ORD. N° : 1189
ANT. : Oficio N° 000000038/2026, solicitud de pronunciamiento IMIV Mayor, proyecto Nueva Vega Antofagasta.
MAT. : Pronunciamiento IMIV Mayor proyecto 02506367-1 Nueva Vega Antofagasta., comuna de Antofagasta, región de Antofagasta.
ADJ. : No Hay

En relación con el informe de Mitigación de Impacto Vial (IMIV), correspondiente al proyecto 02506367-1 "Nueva Vega Antofagasta", comuna de Antofagasta, informo a usted que profesionales del Departamento Técnico de la Unidad de Diseños de Proyectos Urbanos, han procedido a la revisión de los antecedentes presentados, encontrando las siguientes observaciones:

Figura 1

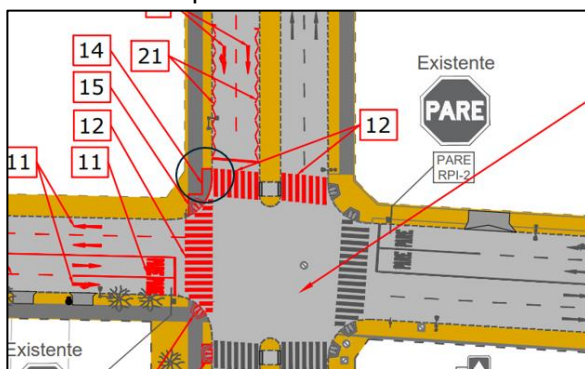
3. En la intersección de Abracita con Av. Sierra Nevada, se deberá incorporar el dispositivo de rodado faltante. (ver figura 1). Asimismo, se deberá revisar la consistencia entre el plano de catastro y el plano de mitigación, dado que en el primero indica que la acera norte se encuentra pavimentada, mientras que en plano de mitigación dicha acera no se presenta como pavimentada. Adicionalmente, revisar en el plano de catastro la MM12 ya que en el plano de mitigación se consideran ambas demarcaciones, mientras que en el plano de catastro indica que una de las demarcaciones se encuentra en buen estado (ver figura 2).
